JY-108-6

**第53条（多量の放射性物質等を放出する事故の拡大の防止）に係る
計算コード及び有効性評価等に対するコメントへの回答**

2022年1月7日

**日本原子力研究開発機構 大洗研究所
高速実験炉部**

ULOF (i) とULOF (iii) のプラグ応答の比較

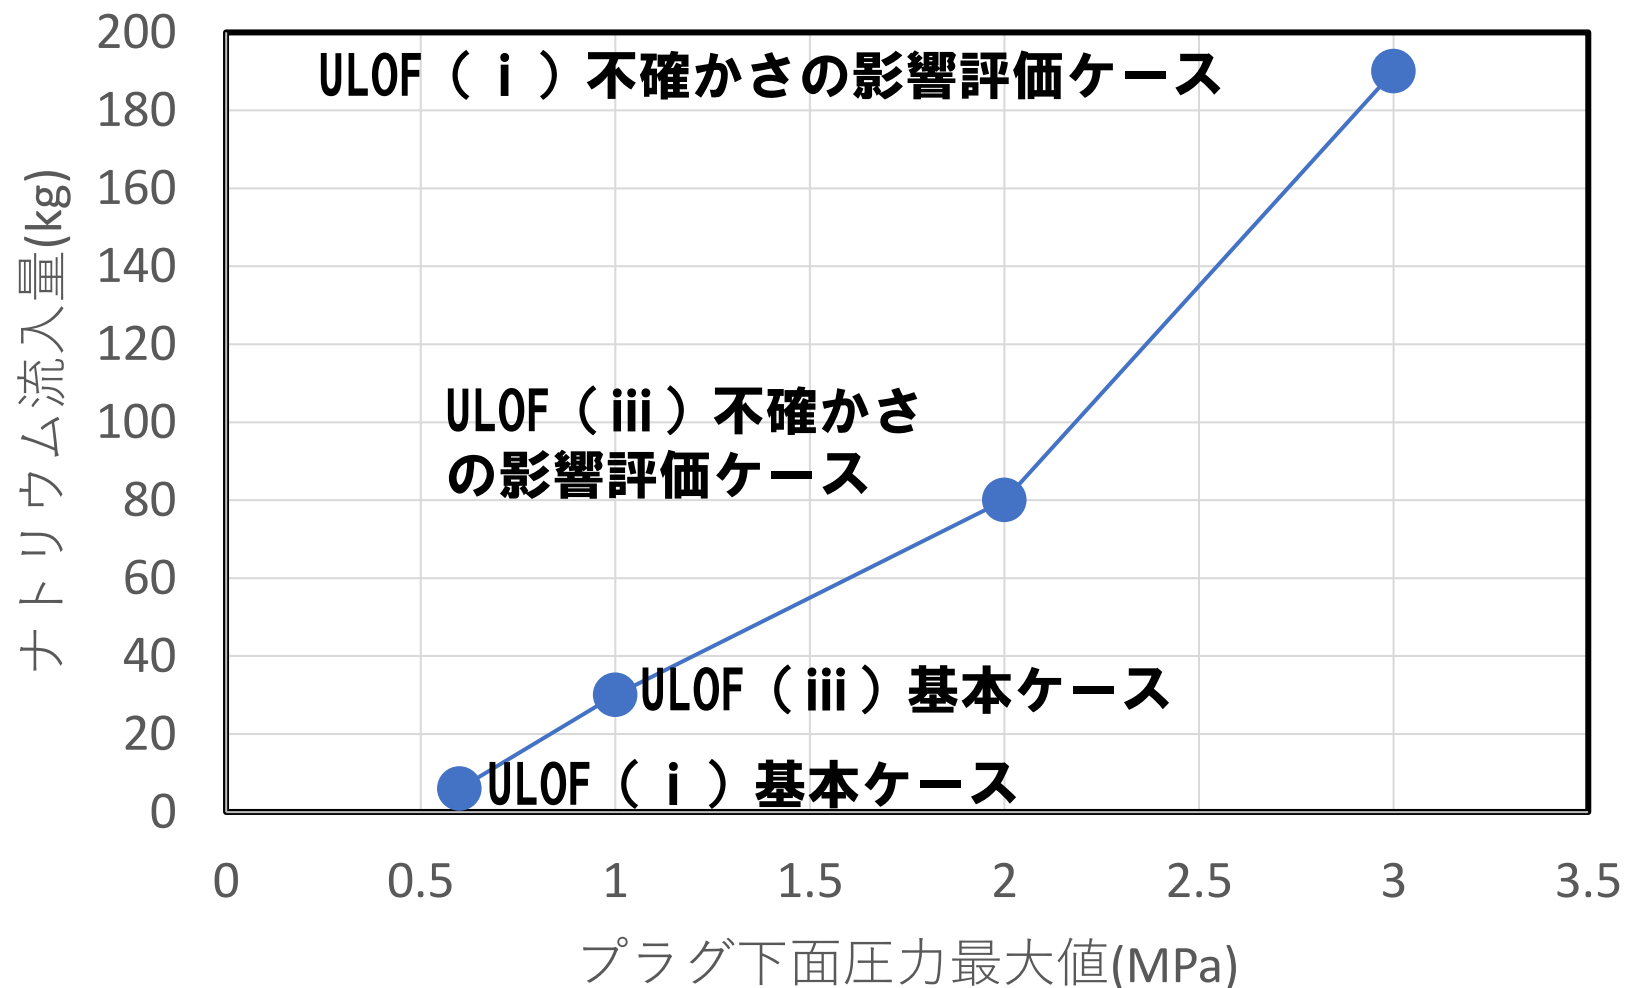
No. 261 機械的応答過程におけるプラグ応答の評価（プラグ間隙へのナトリウム流入量の評価）に関し、FCI拳動の不確かさがプラグ応答の評価に与える影響について、今後の有効性評価において説明すること。

- CDA気泡と体積の圧力履歴：最初の圧力ピークの数値とその幅は、おおむね同じであるが、2回目の圧力ピーク値とその幅はULOF (i)の方が大きく、気泡体積が再度増加する。
- プラグ下面に作用する圧力
ULOF (i) では2回目の圧力ピークに由来する、0.19秒時点のピークが最大
ULOF (iii) では最初の圧力ピークに由来する、0.1秒時点のピークが最大
- プラグ下面に作用する圧力レベルの相違→大回転プラグ変位の大きさの相違
ULOF (i) : 9.3 (mm) / ULOF (iii) : 5.7 (mm)
- 大回転プラグの浮上に要する圧力は 2.75×10^5 (Pa) (絶対圧) である。ULOF (iii) に比べてULOF (i)の方がこのレベル以上の圧力が維持される時間が長い。

以下の理由によりULOF (i)の方がナトリウム流入量が顕著となったと言える。

- ① プラグ下面に作用するピーク圧力及びプラグ変位がULOF (i)の方が大きい。
- ② プラグの浮上している時間がULOF (i)の方が長い。

UTOPの格納容器破損防止措置の有効性評価 FCIの不確かさの影響評価 (1/2)

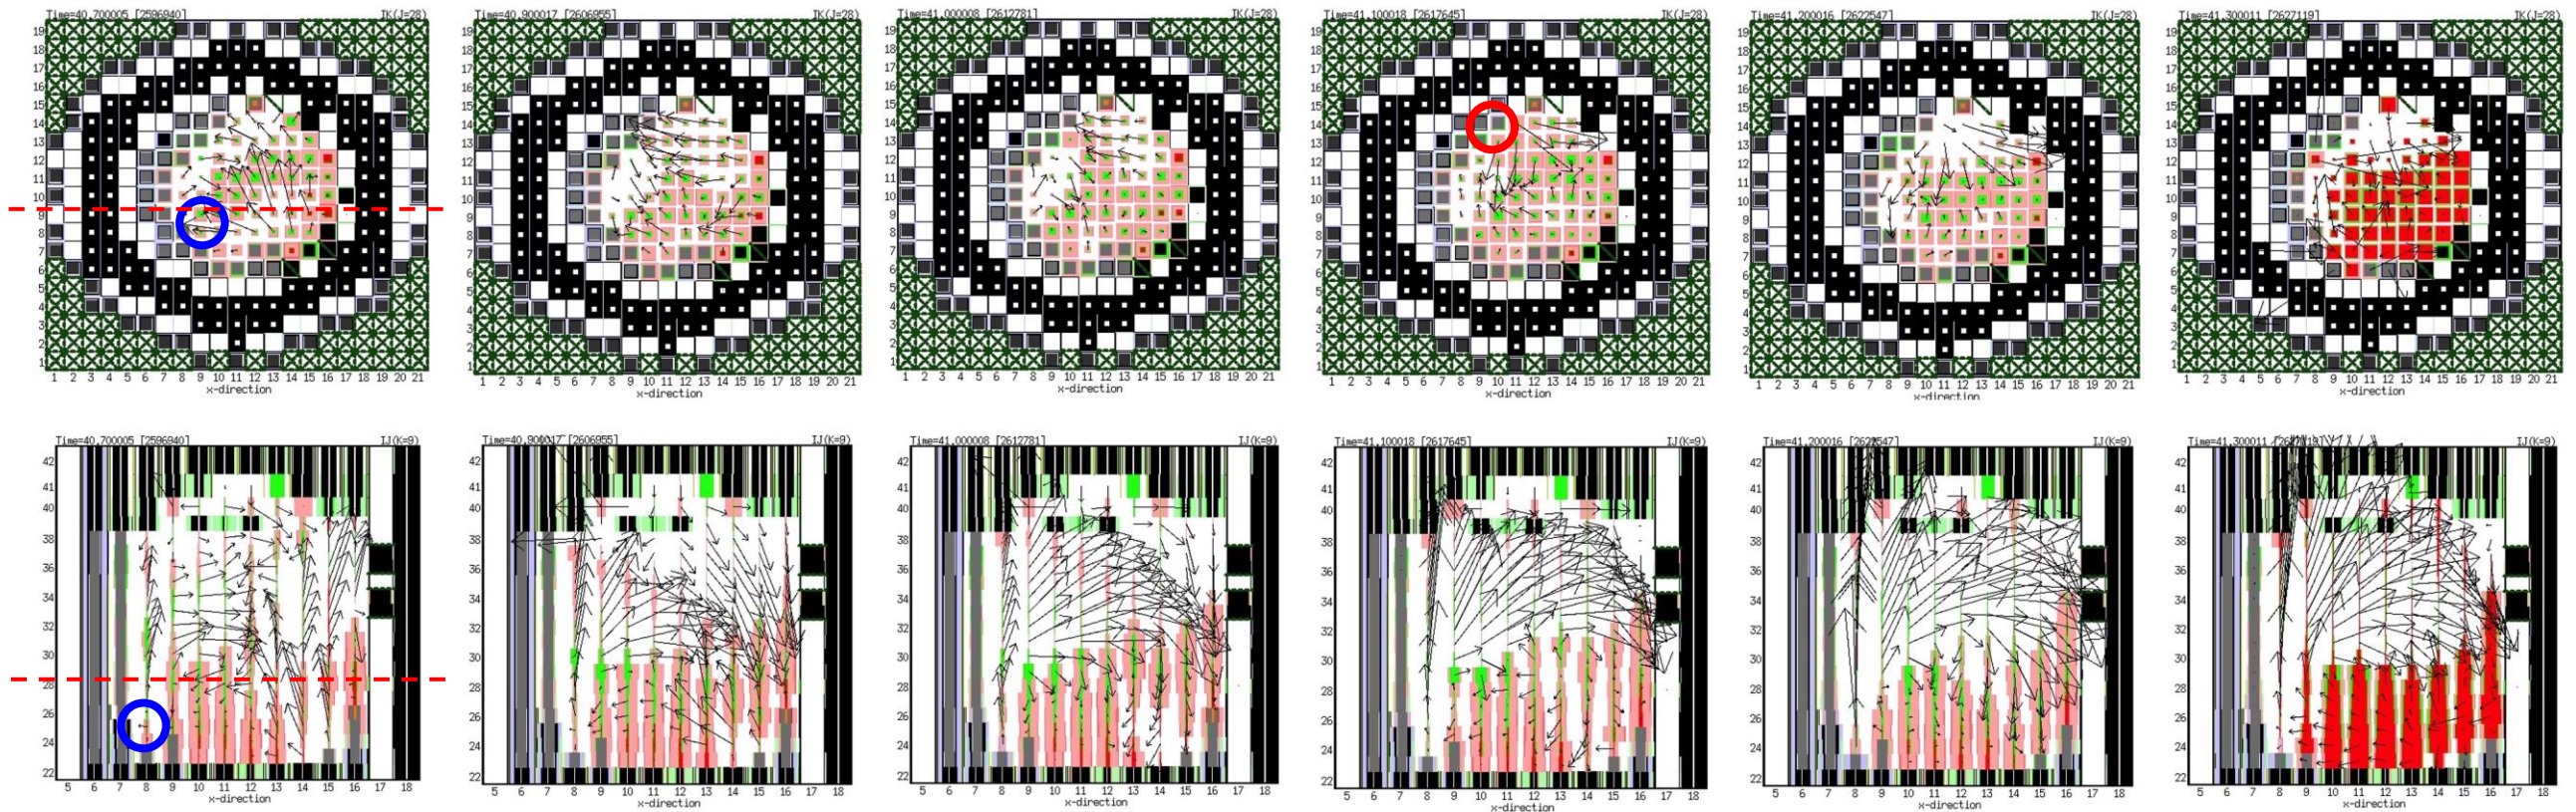
No. 262 UTOPにおけるFCIの不確かさの影響評価について、保守的な評価として最も影響が大きいものを評価していることを説明すること。また、ULOFと同様に、制御棒下部案内管2カ所でFCIを同時に発生させた場合には、燃料の凝集を阻害することであるが、当該評価の結果についても説明すること。

- 基本ケースでは約71.2sの水平断面図左下（青丸）炉心下部のFCIで吹き上げられた炉心物質が約71.6sの水平断面図上部の炉心下部で発生したFCIによって水平断面図右下の炉心下部に集中することで、即発臨界を超過した。
